Detaljregulering for E18 Kragerø – Bamble: Svar på innsigelse om forurensning – forurenset grunn

Prosjekt nr.:	10227421
Oppdragsgiver:	Nye Veier AS
Dokumentnummer:	NV40E18KB-PLA-NOT-0004

Figur 8-1. Utklipp fra databasen Grunnforurensning som viser den forurensete lokaliteten ved Fikkjebakke [27].

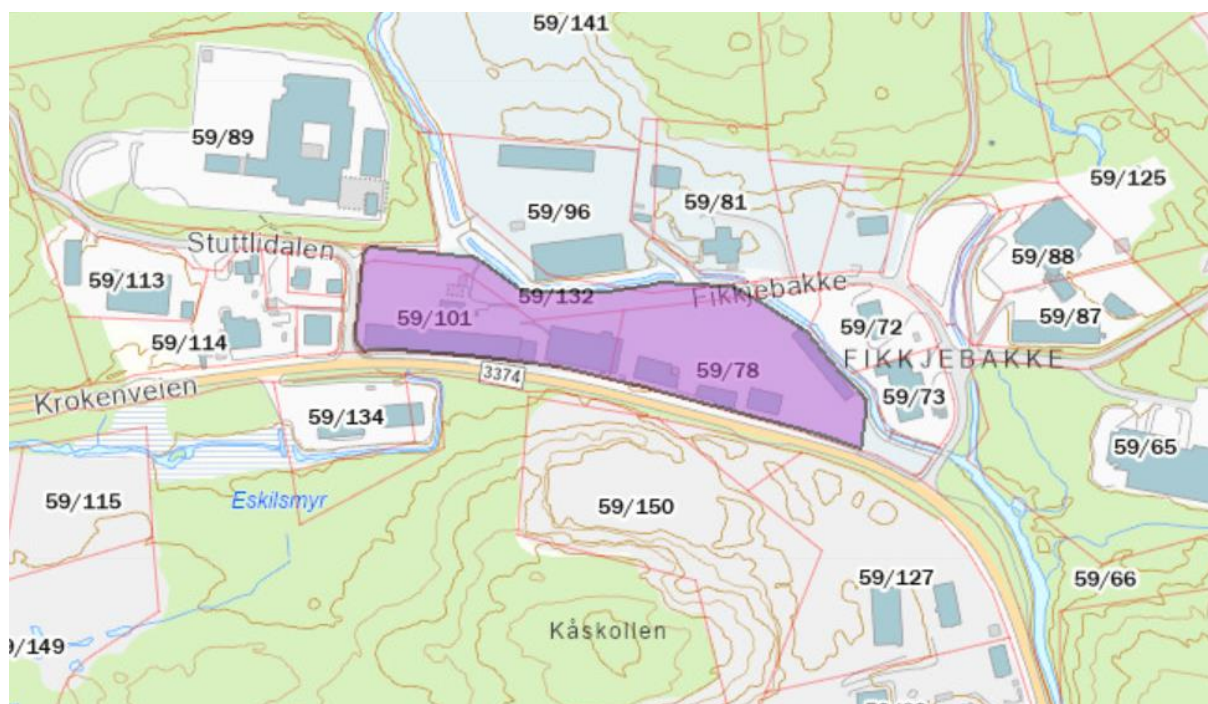
I henhold til forurensningsforskriften kapittel 2 skal det vurderes om det er mistanke om grunnforurensning i området der et terrenginngrep er planlagt gjennomført. Ved Fikkjebakke er det registrert et område med kjent forurenset grunn. Denne lokaliteten overlapper med planområdet. Der det er forurenset grunn i området skal tiltakshaver sørge for at det blir utført nødvendige undersøkelser for å kartlegge omfanget og betydningen av forurensning i grunnen. Hensynssone må innarbeides i plankartet.

Innsigelsen stiller krav om at denne kjente lokaliteten for grunnforurensning inkludert hensynssone legges inn i plankartet. Dette tas til følge.
